部品変更

D-sub 9ピン コネクタ(ライトアングル)の変更について

・ 資料1

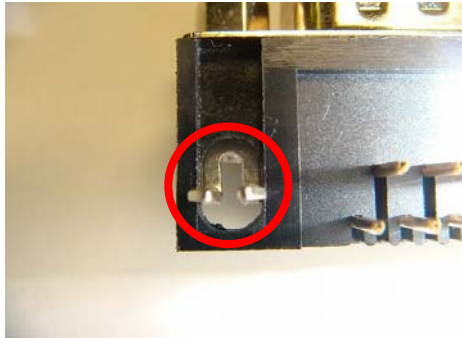
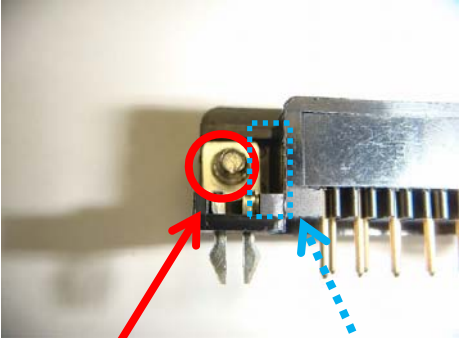
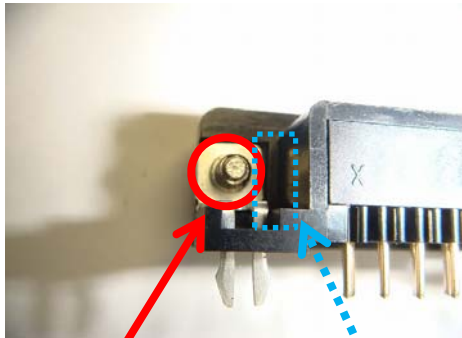
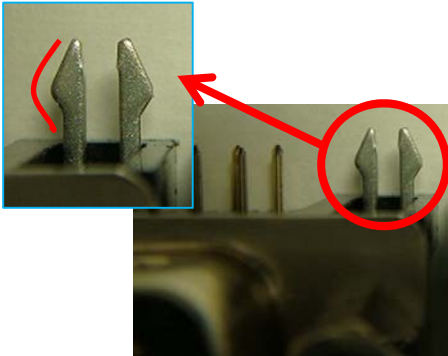
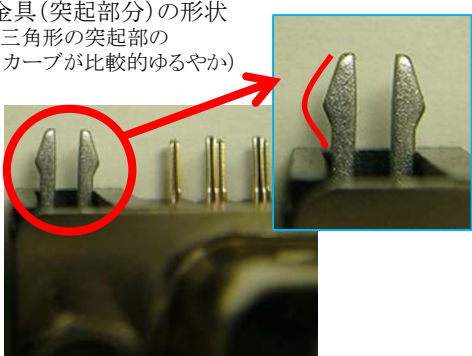
変更前	変更後
部品型番	DEL09PBTk1YS-F	DEL09PBTk1YS-F (※変更なし)
部品メーカー	GTK UK LTD.	GTK UK LTD.
変更内容	外観・形状を<資料1>のとおり変更

変更前	変更後
(1) 樹脂の 表面加工	 樹脂の表面に光沢がある	 樹脂の表面にシボ加工がされている
(2) 金具の形状		
(3) 金具の形状 と樹脂の形状	 金具の形状 樹脂の形状	 金具の形状 樹脂の形状
(2) 金具の形状		 金具(突起部分)の形状 (三角形の突起部の カーブが比較的ゆるやか)
